改善箇所説明図

基準不適合発生箇所

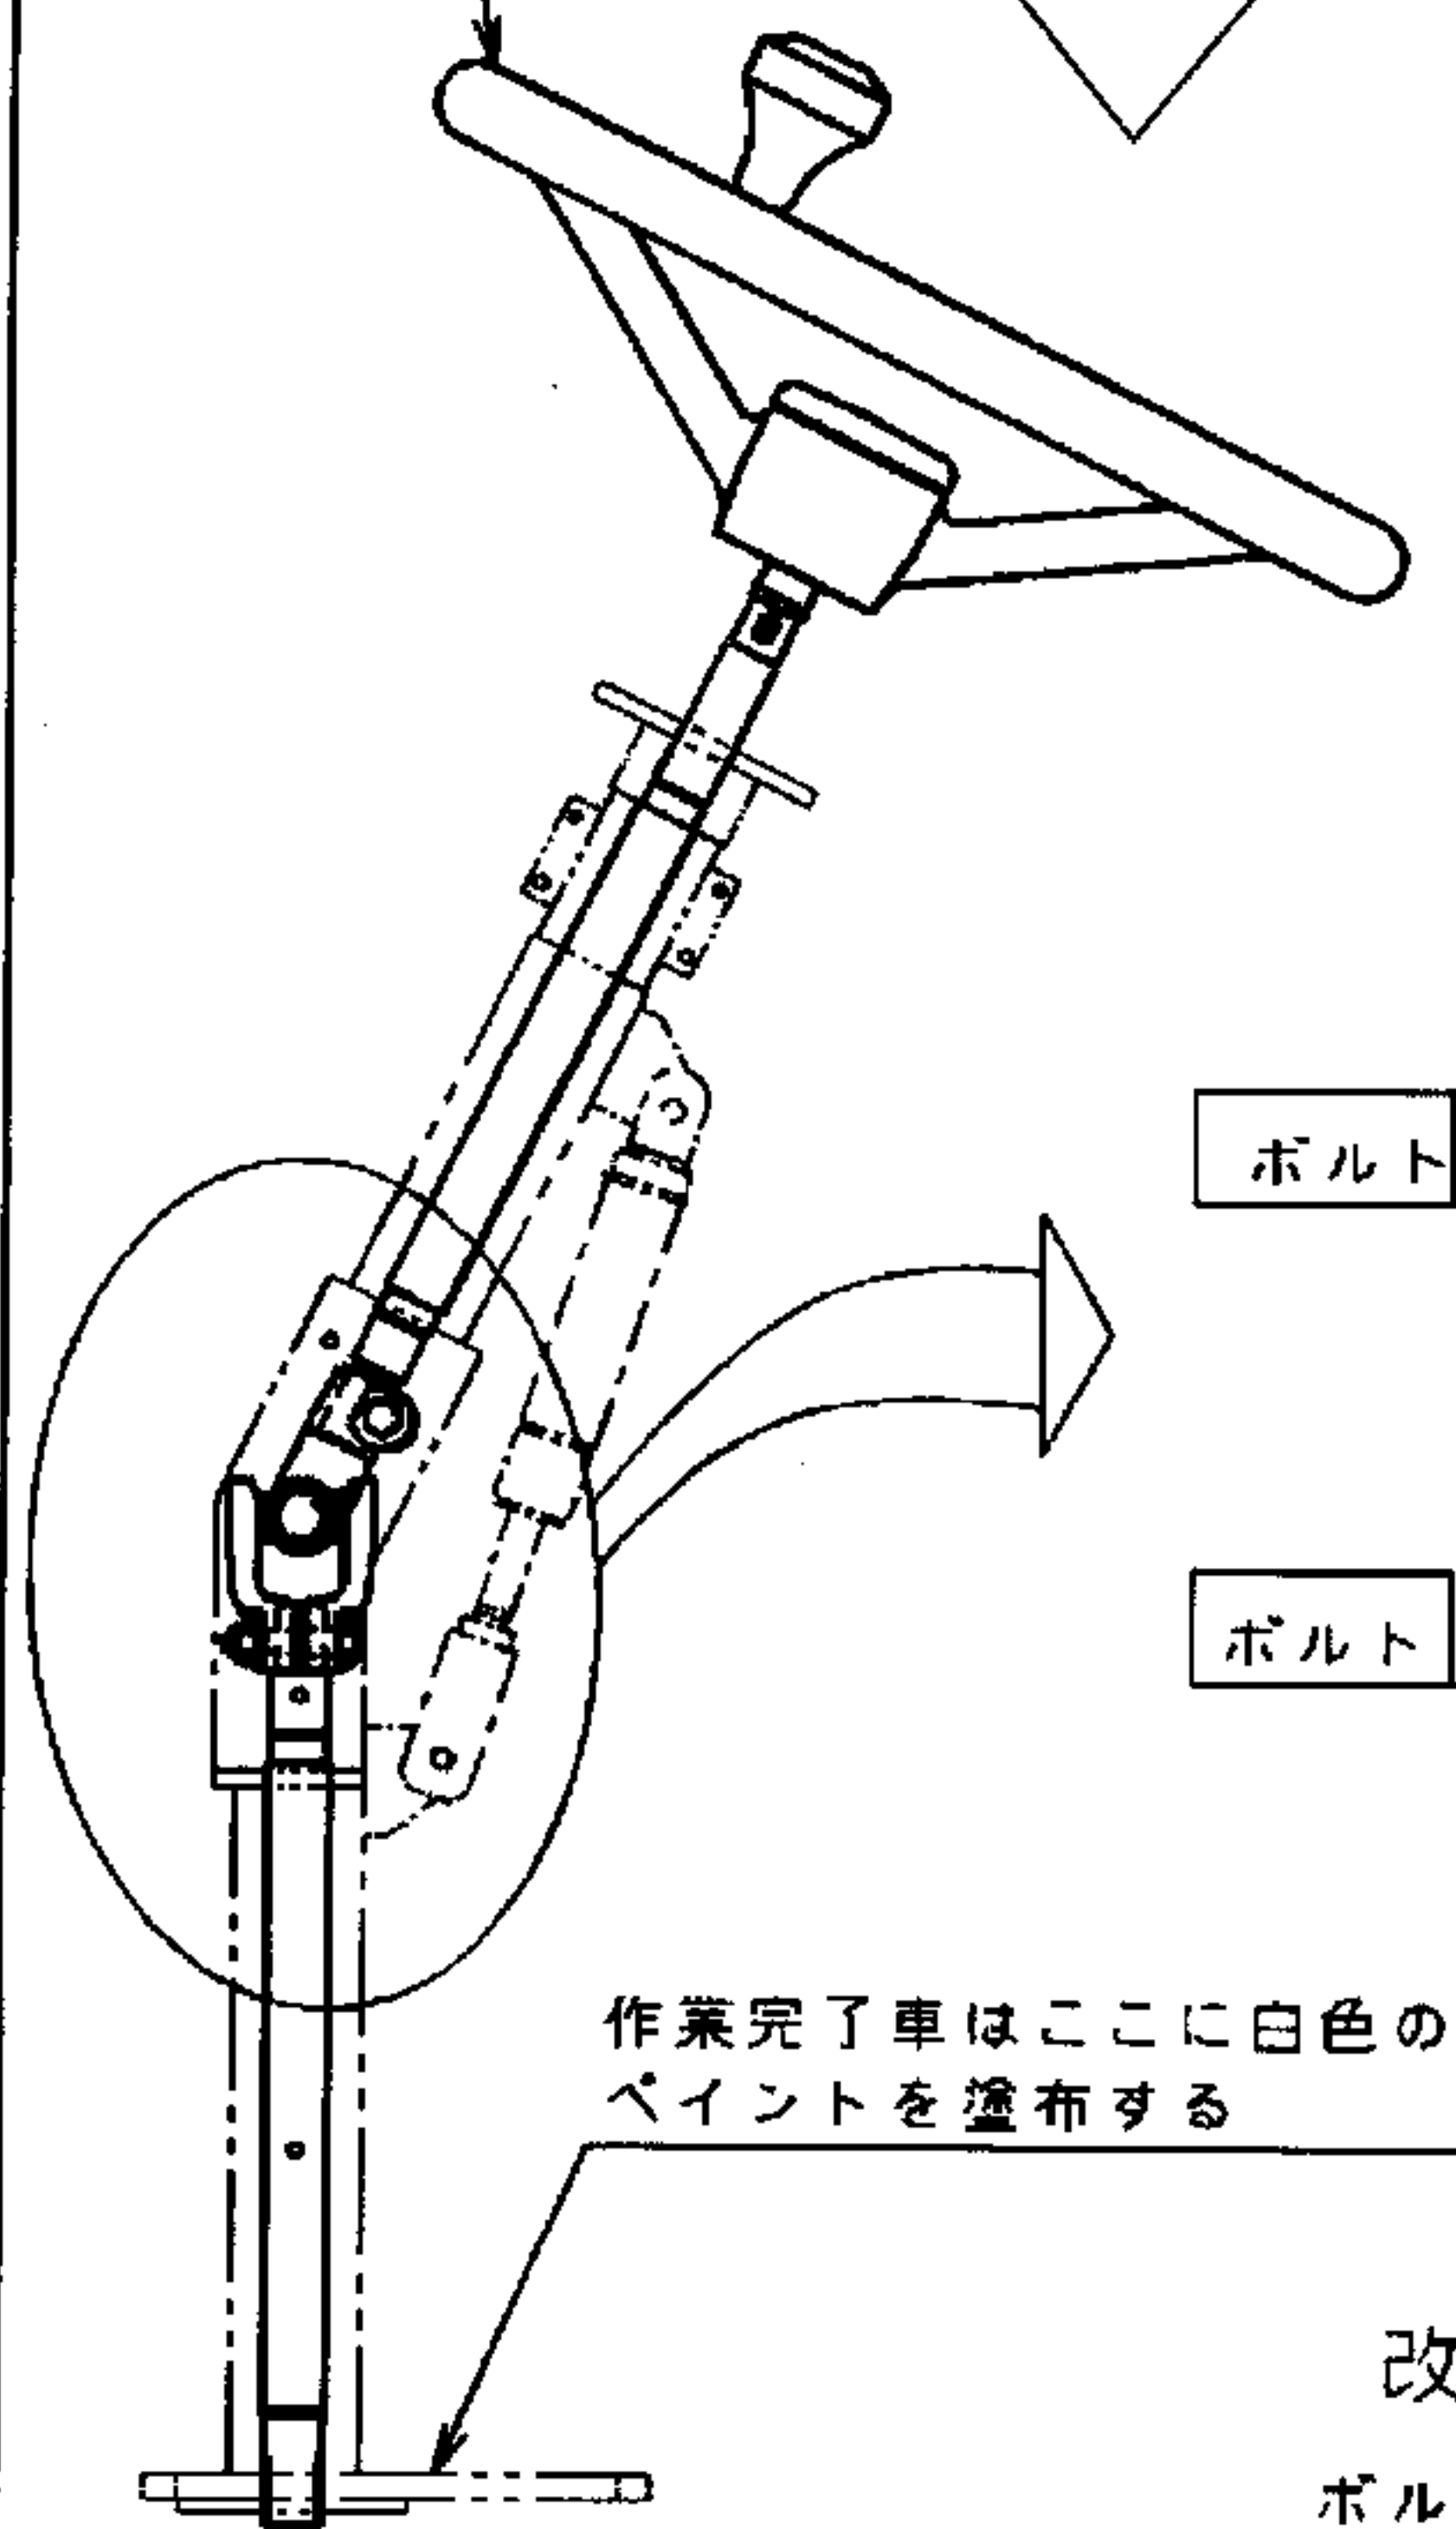
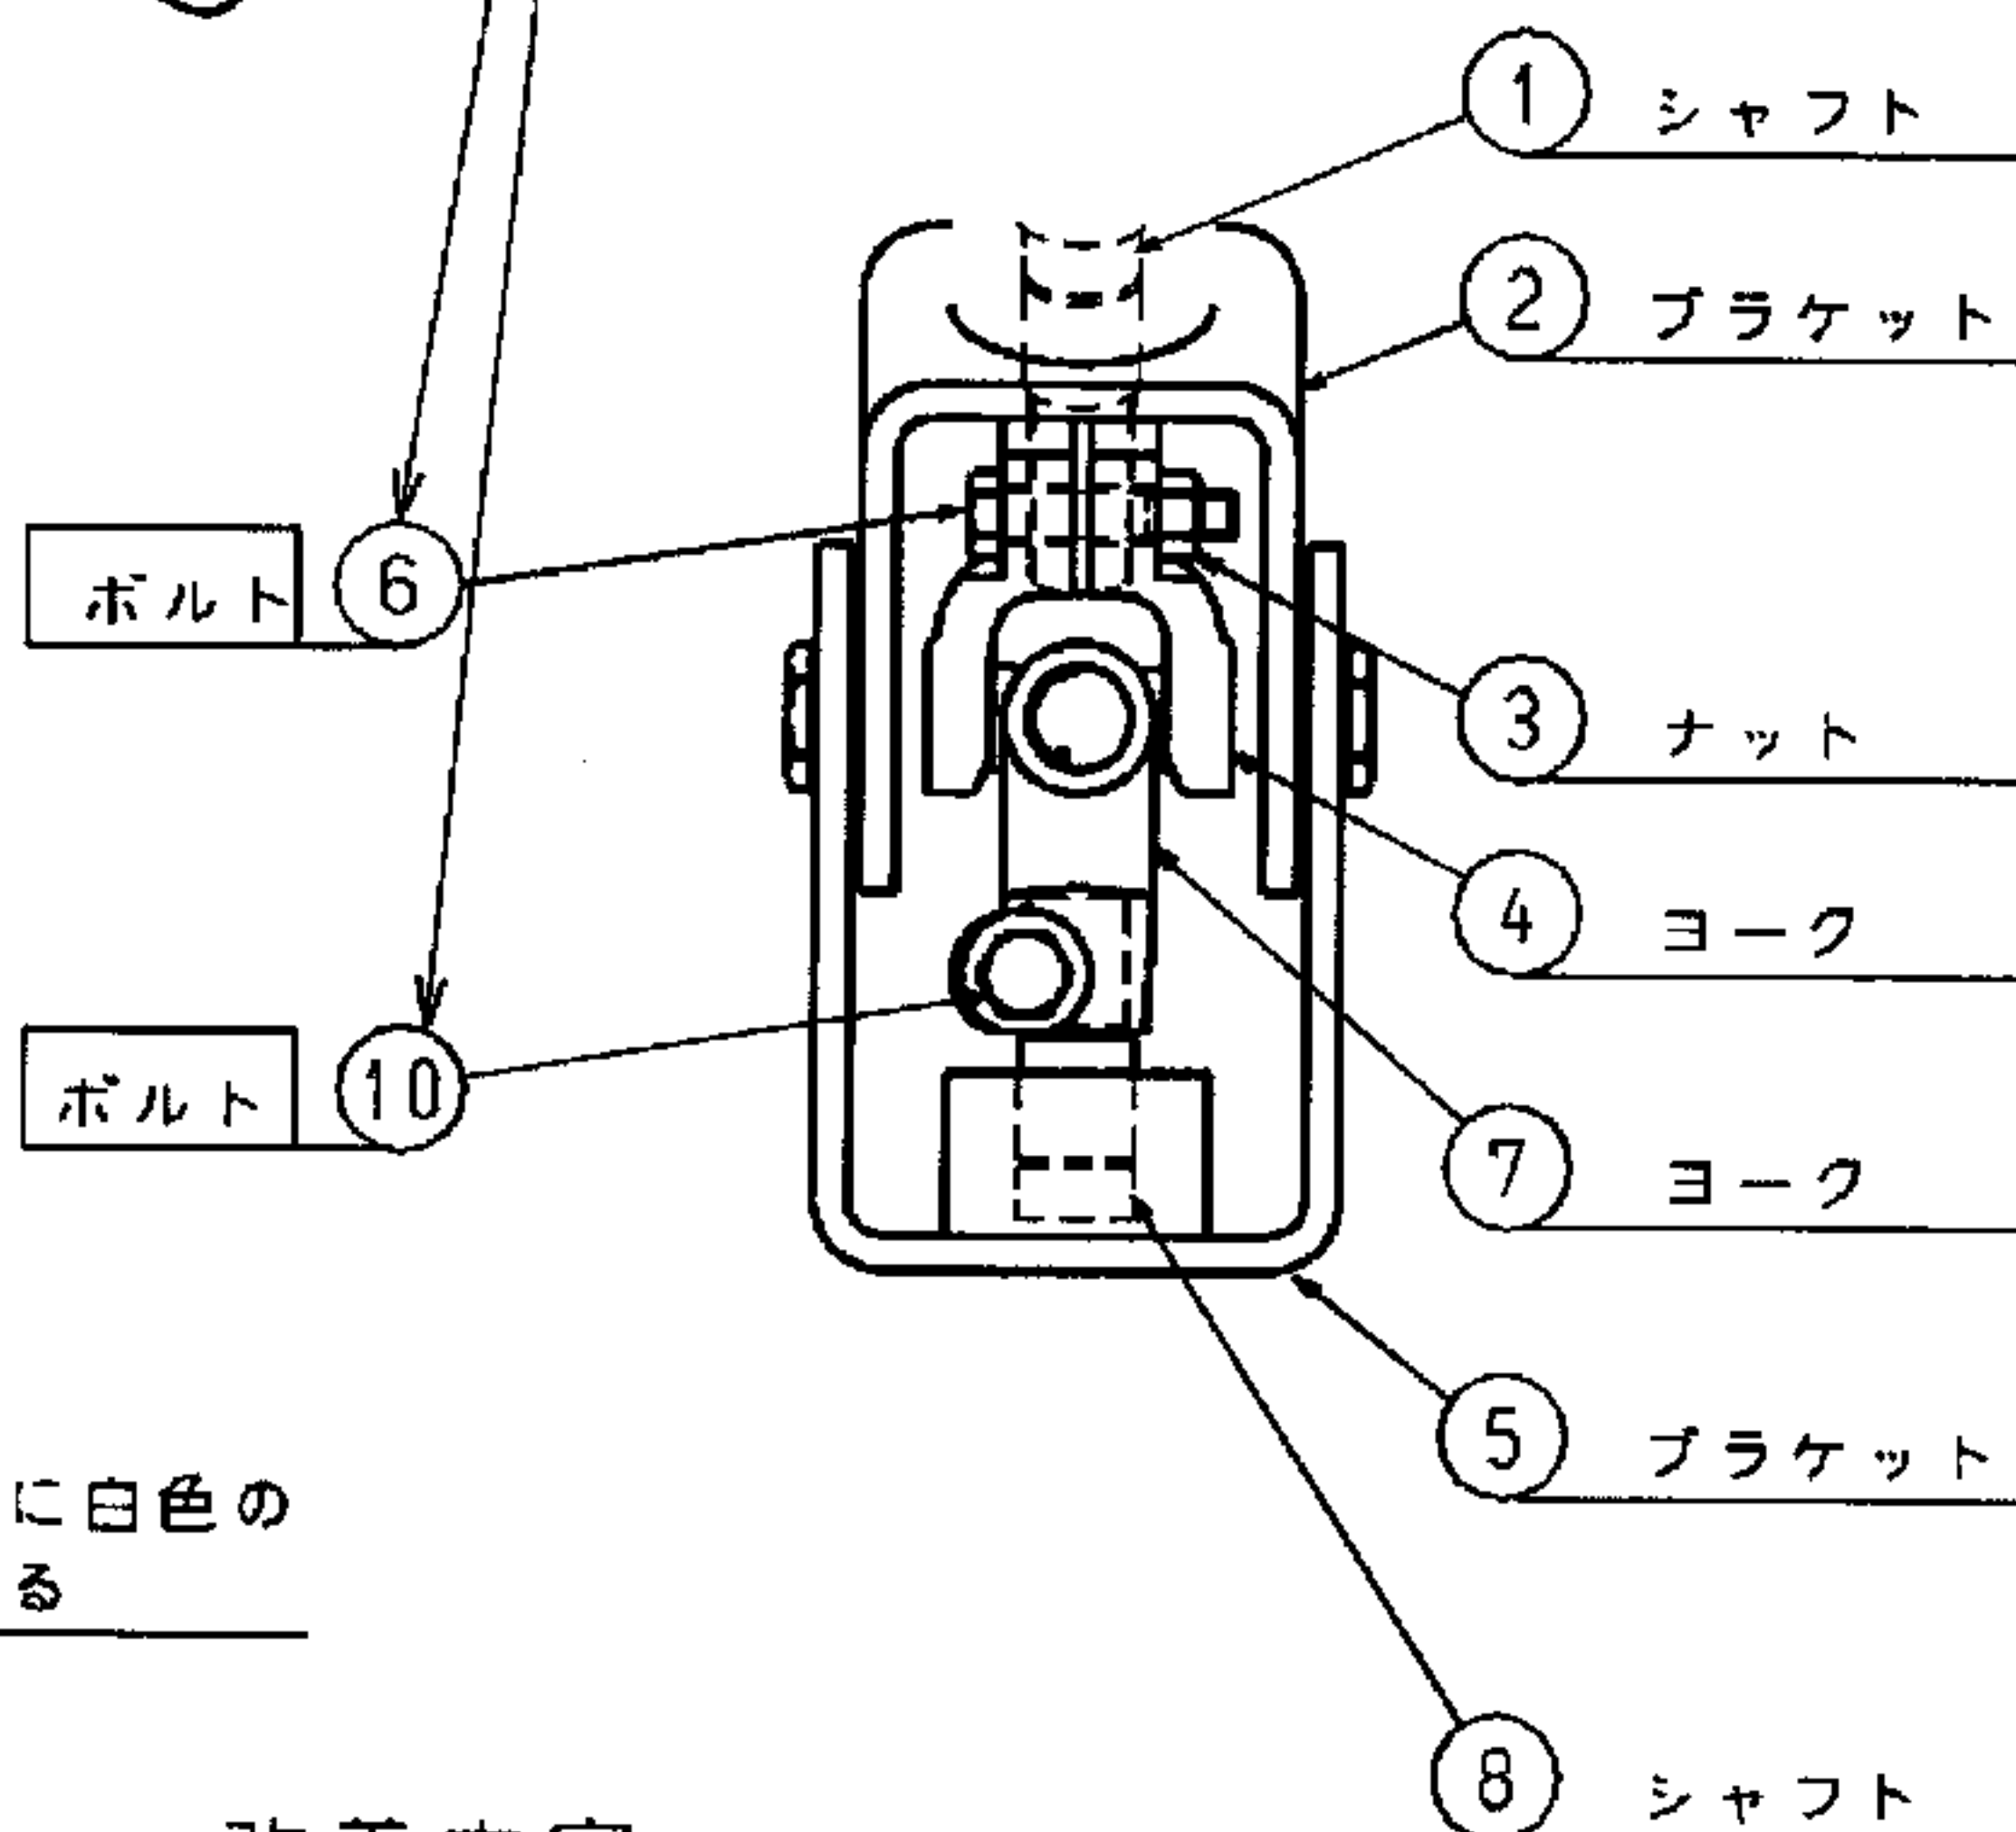
かじ取りハンドルの角度を調整する装置（チルトハンドル）の締結ボルトの締め付けが不十分なため、そのままの状態で使用すると、当該ボルトが緩むものがある。そのため、当該ボルトがブラケットに干渉し、かじ取り操作ができなくなるおそれがある。

作業完了車はここに白色のペイントを塗布する

ボルト⑥⑩ 正規トルクにてを増し締めする
